Commission économique pour l'Europe**Comité des transports intérieurs****Forum mondial de l'harmonisation
des Règlements concernant les véhicules****Groupe de travail des dispositions générales de sécurité****109^e session**

Règlement n° 43 (Vitrages de sécurité)**Proposition d'amendements au Règlement n° 43
(Vitrages de sécurité)****Communication de l'expert de la Hongrie***

Annexe 3, paragraphe 4.1.1, modifier comme suit (en gardant la note de bas de page 2 mais en remplaçant la figure 4) :

Figure 4

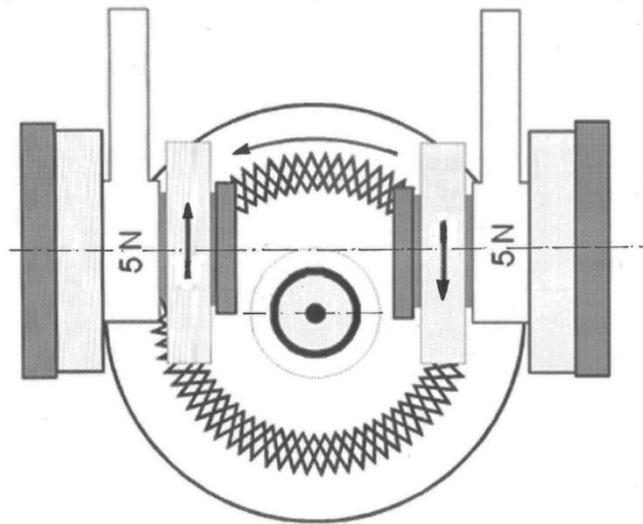
1. Actuellement, le décalage de l'axe et la distance entre les roulettes ne sont pas précisées et la figure 4 ne montre aucun décalage entre les axes. Cet écart et cette distance ont pourtant une influence considérable sur le contact entre les roulettes et le vitrage, c'est-à-dire sur l'effet abrasif. Il importe donc de les préciser de la manière proposée ci-dessus.

2. La description de la méthode doit respecter les paramètres du dispositif de Taber auquel se réfère le Règlement.

Deux bras parallèles lestés; chaque bras porte une roulette abrasive spéciale tournant librement sur un axe horizontal à roulement à billes, chaque roulette repose sur l'éprouvette d'essai sous la pression appliquée par une masse de 500 g.

La distance entre les plans de symétrie des roulettes doit être de 65 mm et le décalage entre l'axe des roulettes et l'axe du plateau tournant doit être de 19 mm.

Les roulettes doivent être régulièrement réparties sur l'échantillon de telle sorte que l'abrasion soit pratiquement la même sur toute la largeur de la zone abrasée. Les particules abrasées doivent être aspirées au cours de l'essai afin qu'elles n'influent pas sur l'abrasion.
